ADDENDA 1 – RÉPONSES À LA PREMIÈRE SÉRIE  
DE QUESTIONS ET COMMENTAIRES DU MELCCFP

# Implantation d'une ferme aquacole terrestre en recirculation intensive dans la MRC de Pontiac

Dossier MELCCFP 3211-15-021

**SAMONIX**

TITRE DU DESSIN :
PLAN TRAITEMENT DÉSHYDRATATION DES BOUES

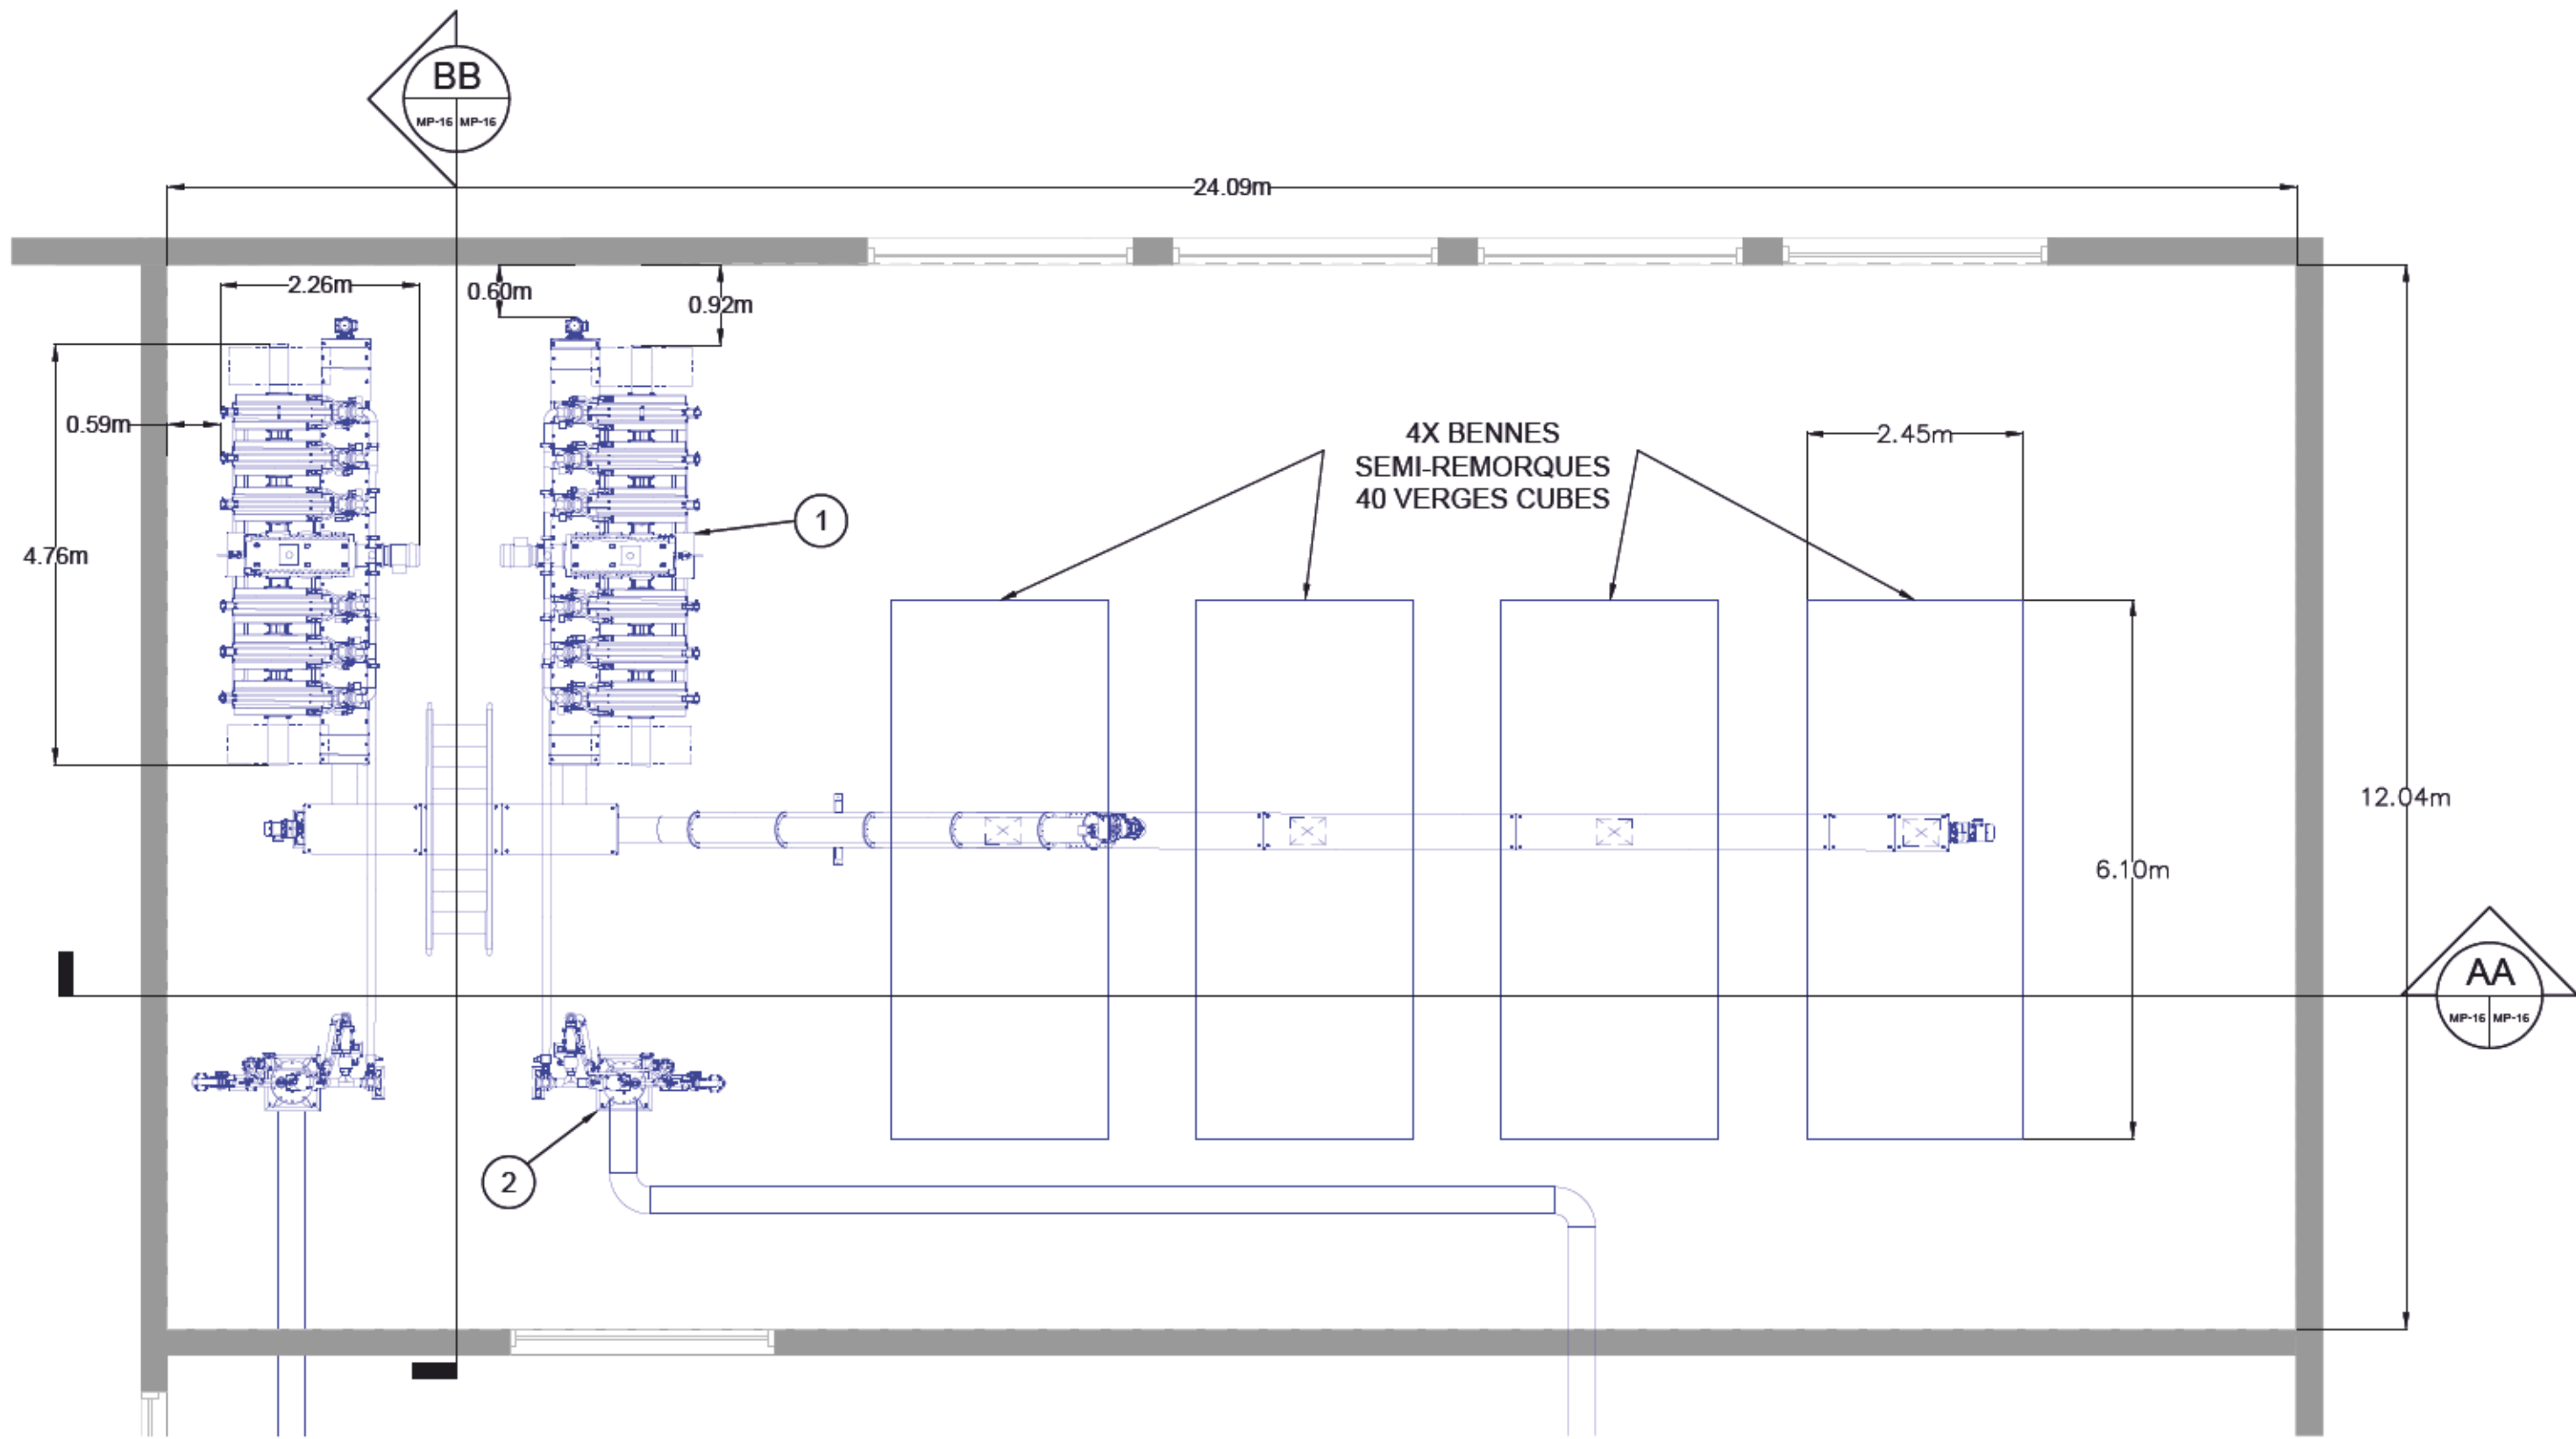
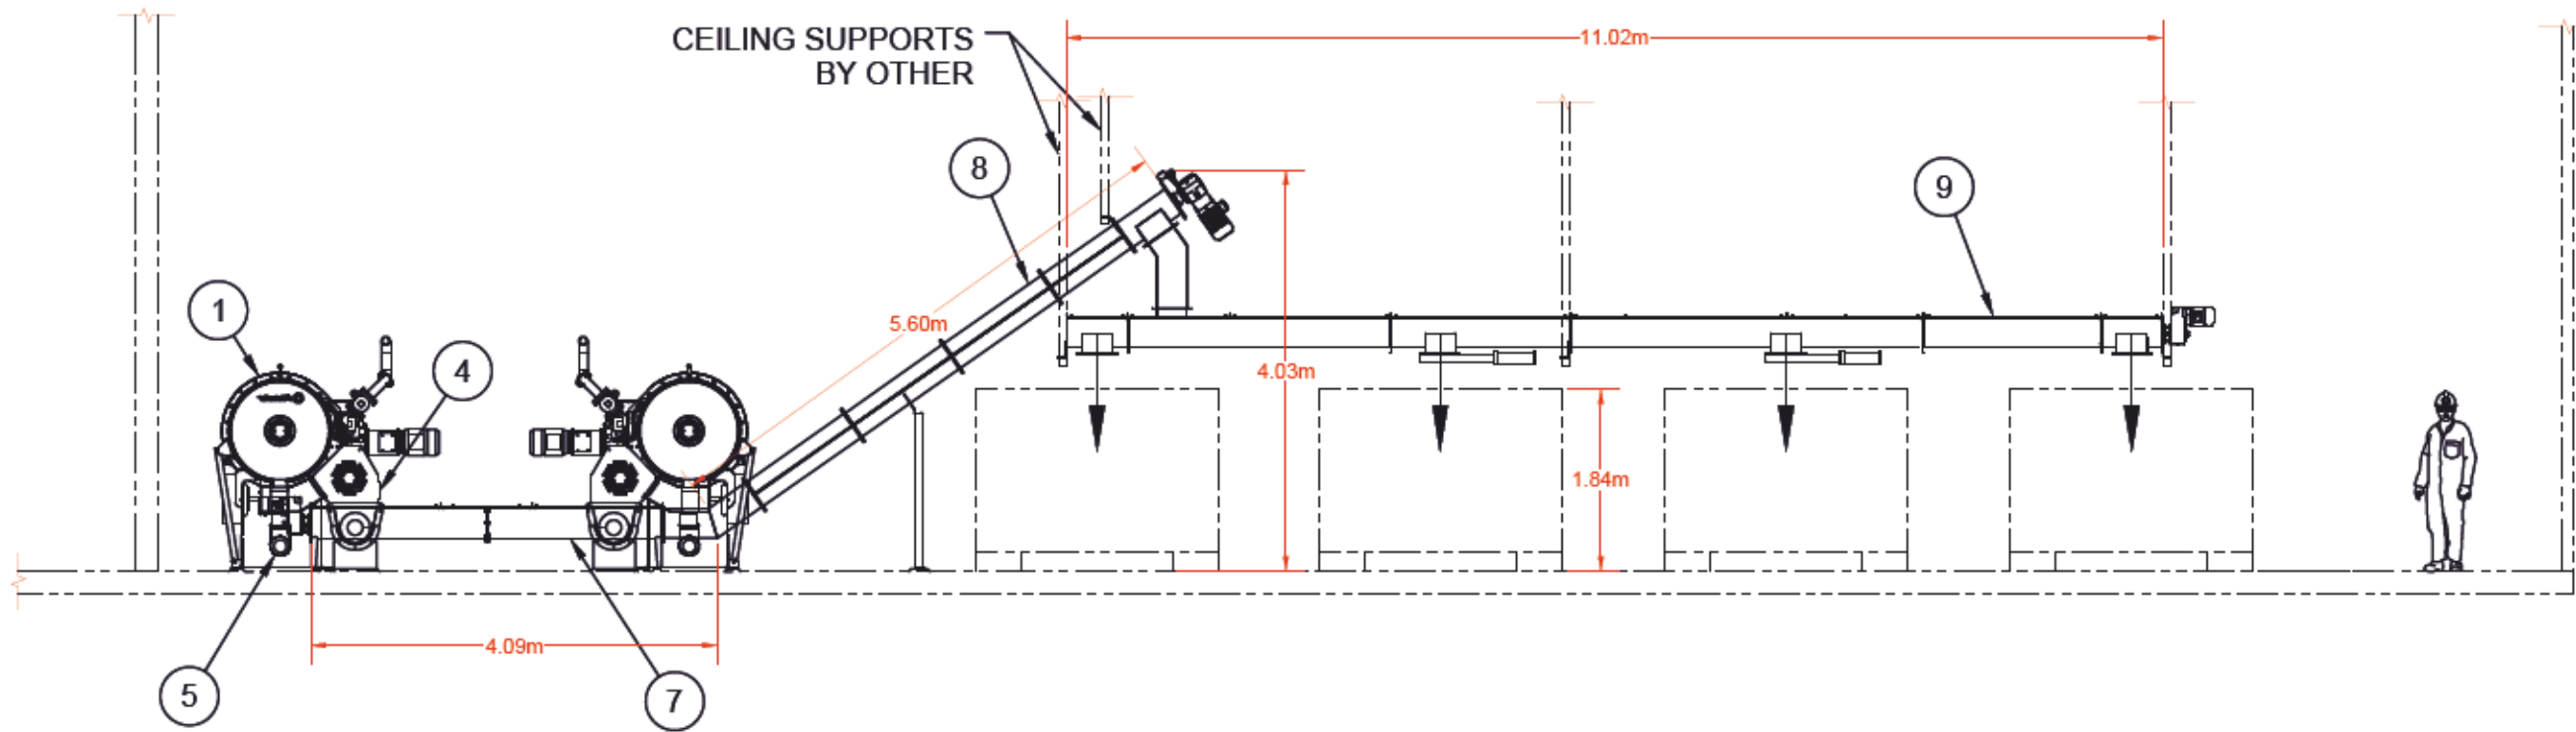
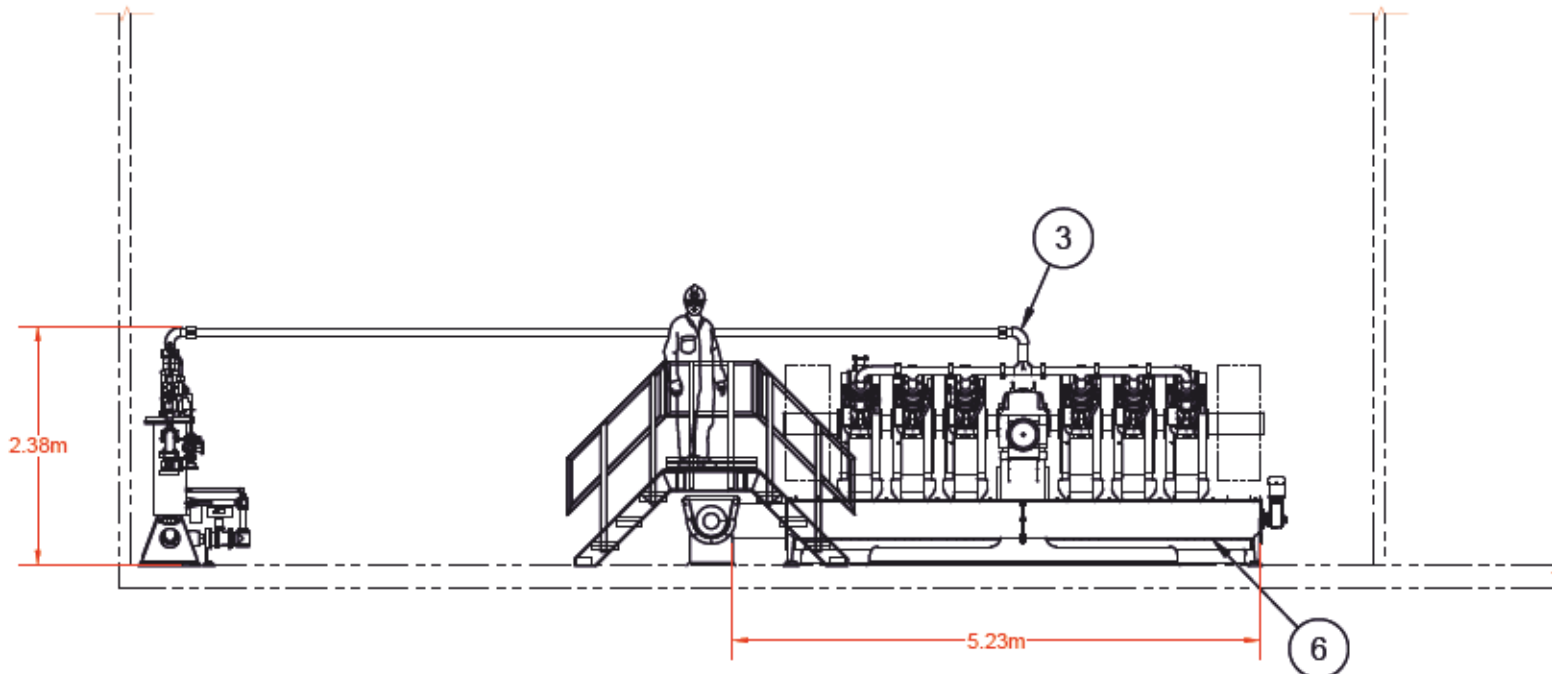
À la lecture des autres plans, la déshydratation se fera à l'intérieur du bâtiment par un presseur rotatif, connecté aux conteneurs de chargement de boues déshydratées, qui seront récupérées par les camionneurs. Ainsi, veuillez aussi confirmer et démontrer que les conteneurs de chargement de boues déshydratées sont étanches et qu'il n'y aura pas de déversement de lixiviat à l'extérieur du bâtiment lors du transport.

Le système de déshydratation des boues est présenté sur les plans MP-11 et MP-16 de l'annexe D.

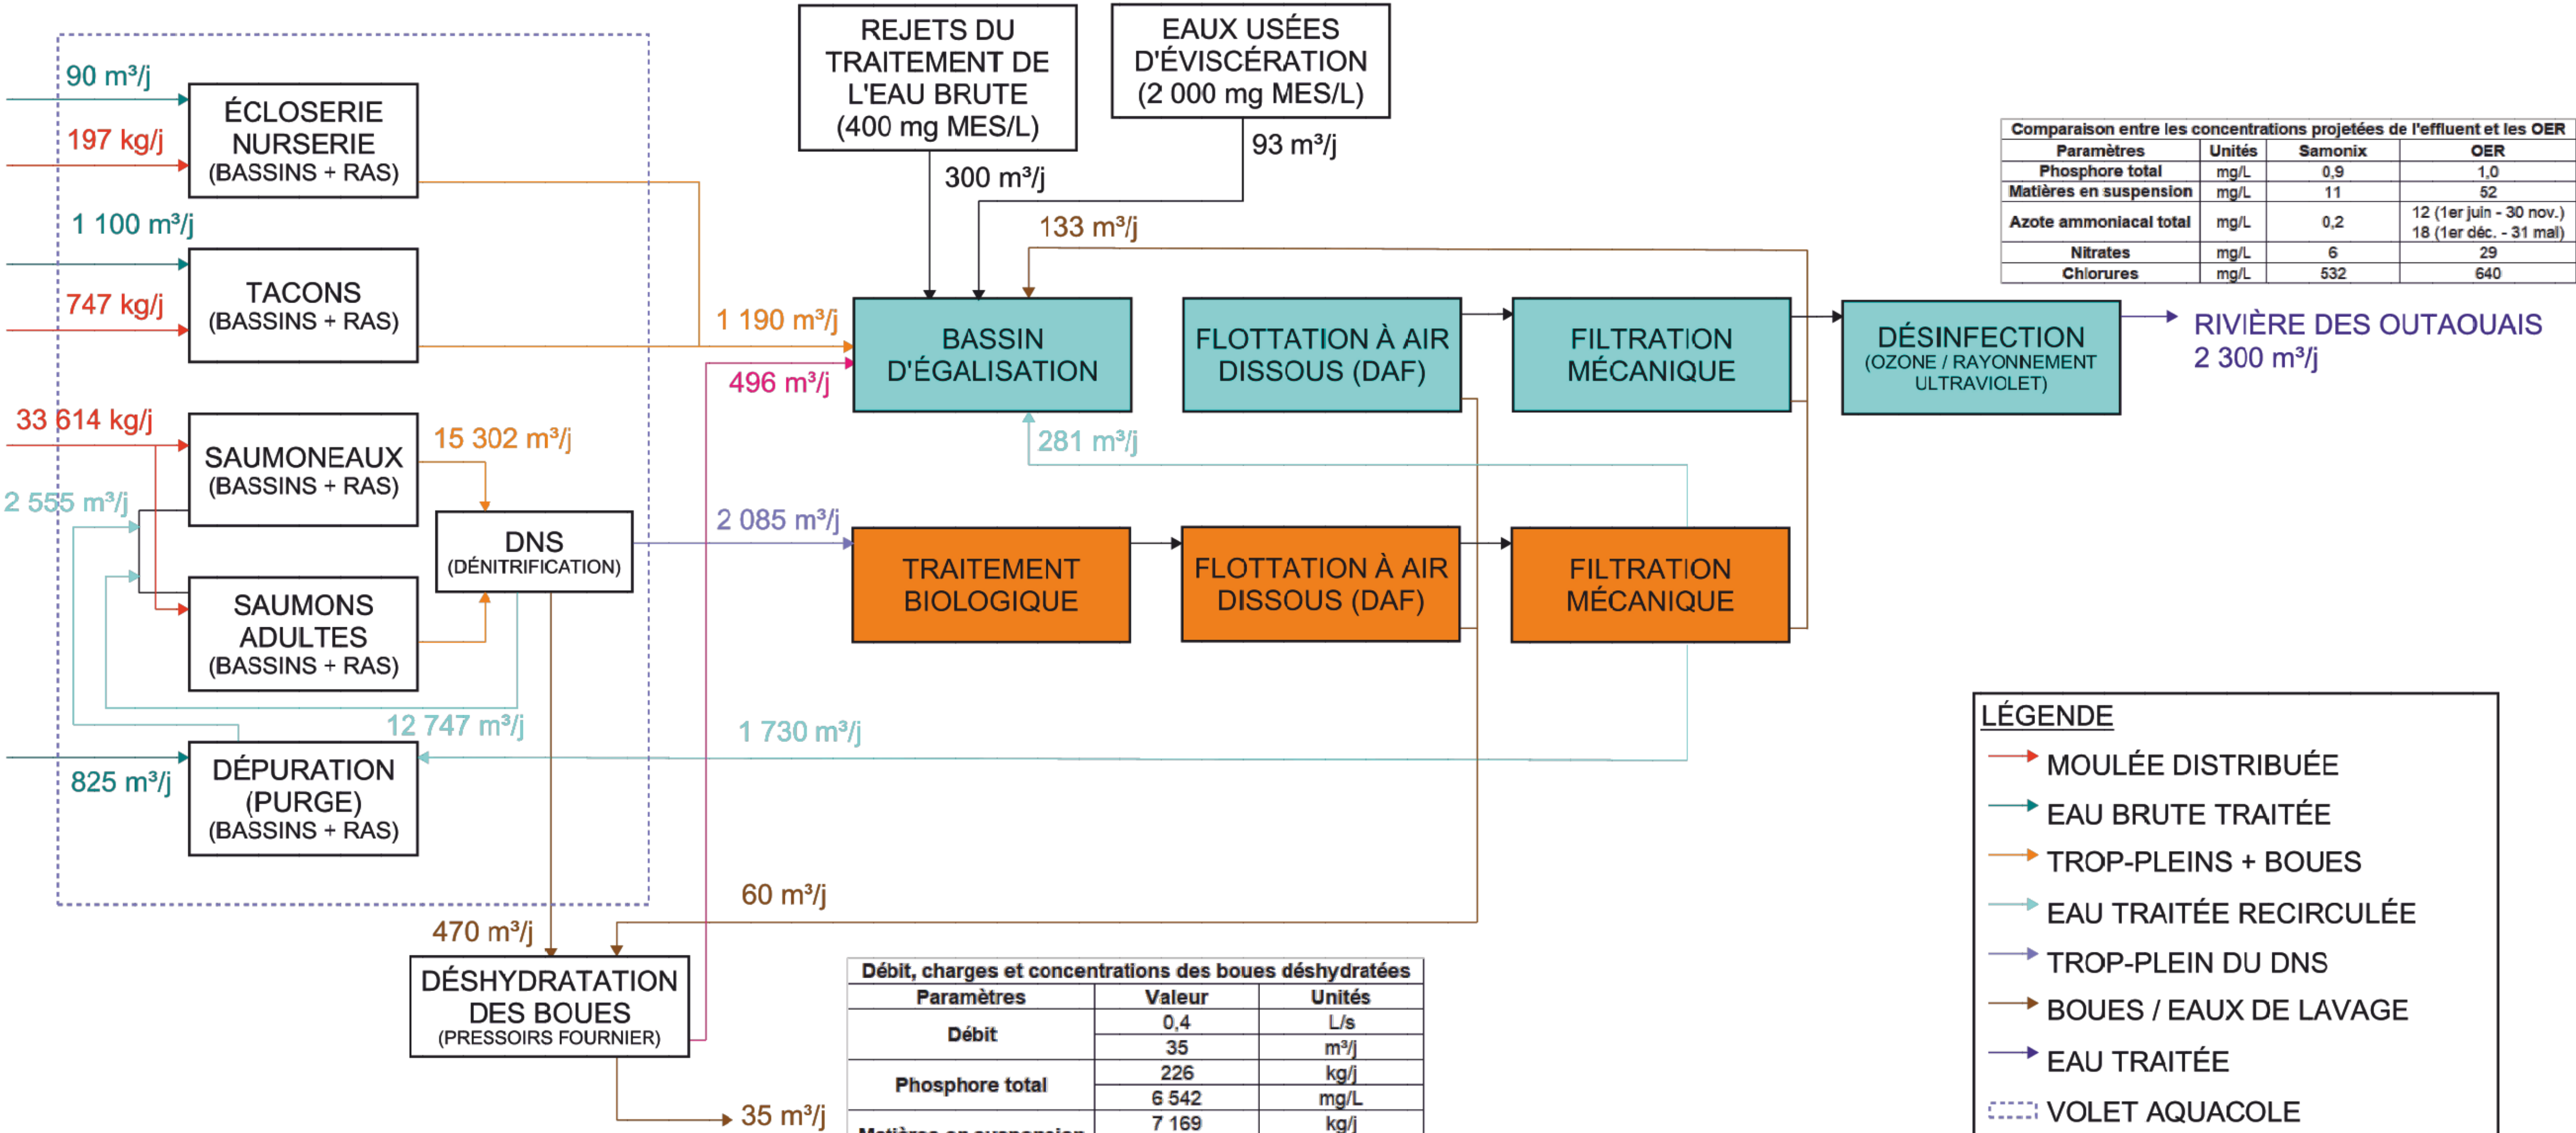
- Veuillez clarifier l'emplacement du module de dépuración à la figure 5.1 décrivant le procédé RAS Samonix ainsi qu'au bilan de masse de l'annexe 5-B;

- Est-ce que le terme purge est un équivalent du terme dépuración?
- Veuillez clarifier la section où le sel est ajouté. Selon la section 5.2.4 Apports en eau, ce serait dans le bassin de purge alors que selon la figure 5.1, ce serait dans la section d'engraissement des saumons adultes;

- Veuillez inclure le système de traitement de l'eau sortant de l'écloserie et des bassins des tacons (section 5.2.9 Traitement des eaux usées de la ferme aquacole) à la figure 5.1 ainsi qu'au bilan de masse de l'annexe 5-B, car il semble absent;

- De plus, en lien avec la section 5.2.9.1, veuillez préciser l'emplacement des bassins de décantation dans la figure 5.1, dans le bilan de masse et le plan MP-05 de l'annexe 5-B et si ceux-ci correspondent aux décanteurs et/ou au décanteur lamellaire de ces plans et de cette figure;

- En référence à la section 5.2.9.2, veuillez préciser l'emplacement du ou des canaux de distribution ainsi que ce à quoi le terme « vivier » fait référence dans la figure 5.1 et dans le bilan de masse de l'annexe 5-B;

- Veuillez clarifier l'équivalence de tous les termes non concordants entre la figure 5.1, la section 5.2.9 Traitement des eaux usées de la ferme aquacole de l'étude d'impact et le bilan de masse de l'annexe 5-B;
- Lors de la désinfection de l'effluent, veuillez préciser les équipements choisis entre ceux présentés à la figure 5.1 et au plan MP-05 de l'annexe 5-B (ozone et UV) ou ceux présentés dans le bilan de masse de l'annexe 5-B (UV).

Le terme « purge » est effectivement équivalent au terme « dépuración ». Le terme « purge » est utilisé à la Figure 5.1 du rapport principal, de même qu'au plan BILAN-01 de l'annexe D.

Dans le plan BILAN-01 de l'annexe D (bilan de masse), les équipements de traitement des eaux d'élevage sont représentés par les rectangles « BASSINS + RAS » à la suite des bassins d'élevage.

Le terme « vivier » n'est pas utilisé dans la Figure 5.1 du rapport d'EIE et dans le plan BILAN-01 de l'annexe D (bilan de masse).

Le plan BILAN-01 de l'annexe D (bilan de masse) montre que les eaux des RAS (ces derniers incluant les bassins de décantation) seront dirigées vers le DNS pour les stades de saumoneaux et de saumons adultes (engraissement) et vers le traitement final pour les stades d'écloserie, de nurserie et des tacons.
